都市計画道路（3・4・148 屯田 2 番通）の変更案

【3・4・148 屯田 2 番通】

【変更前】

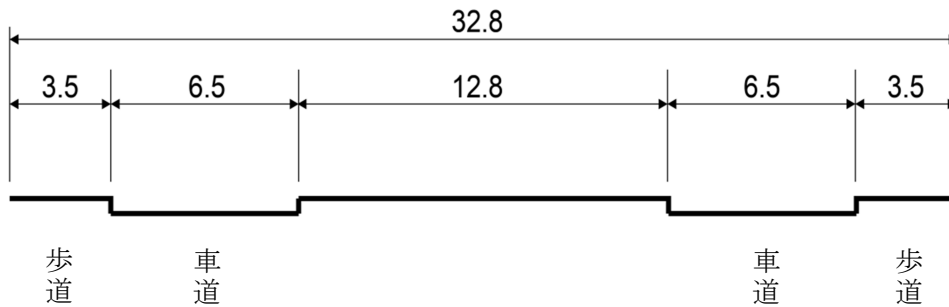
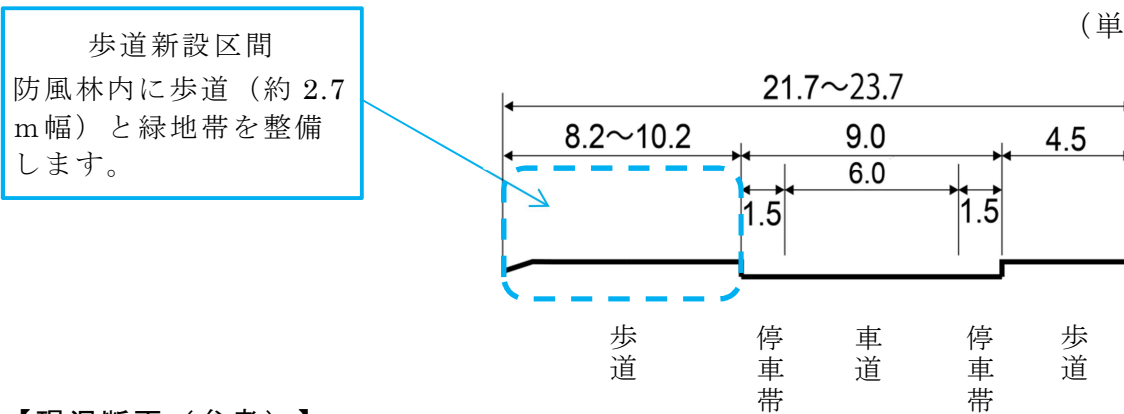
○一部幅員の縮小変更

変更前：32.8m → 変更後：21.7m～24.99m、変更区間L＝約200m

- 本市では、平成 20 年 3 月に都市計画審議会の議論を経て「札幌市都市計画道路の見直し方針」を策定し、都市計画決定後、長期間整備が行われていない道路について、順次、都市計画の見直しを行っている。
- 当該区間については、昭和 62 年に石狩方向への延伸を想定し、幅員 32.8m で都市計画決定されているが、都市計画決定から 20 年以上が経過し、今後も整備の予定がないことから、見直し対象路線となっている。
- 見直し方針に基づき検討を行った結果、現道の南側に歩道を新設することで、都市計画道路の機能が概ね確保されることから、都市計画道路の一部区域を縮小する。
